06.06.2014

## Høringsuttalelse til Gjengedal kraftverk

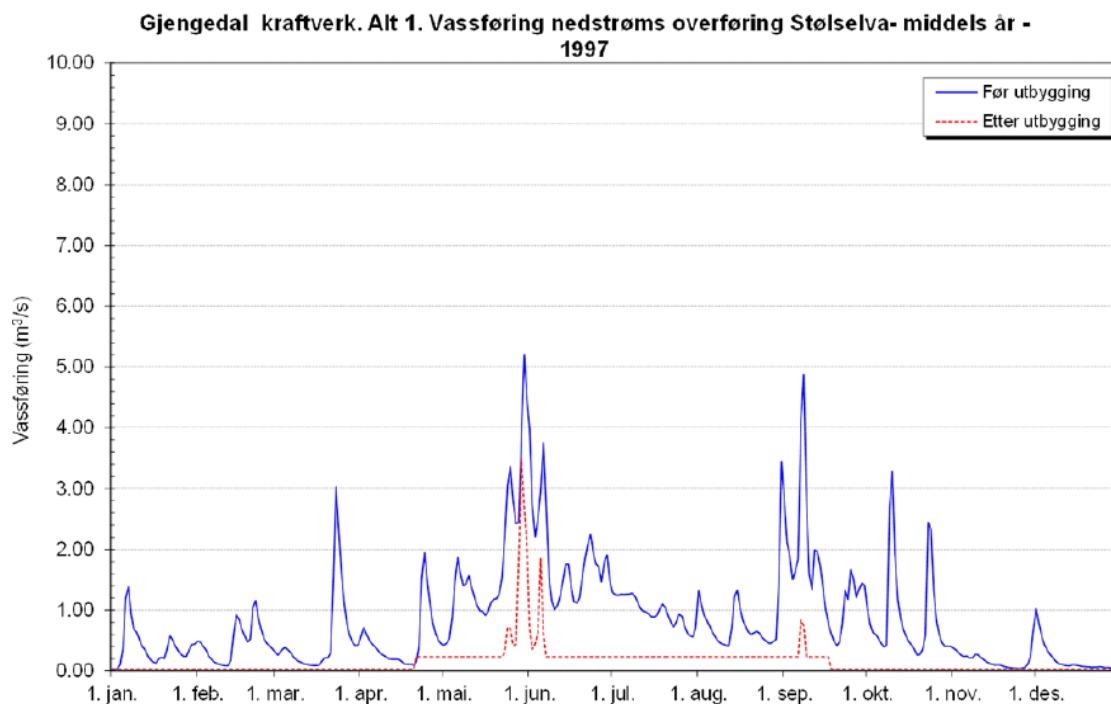
Grafen med vannføring i Stølselva nedenfor inntaket til tunnelen etter utbygging viser i hvilken grad Stølselva risikerer å bli desimert.
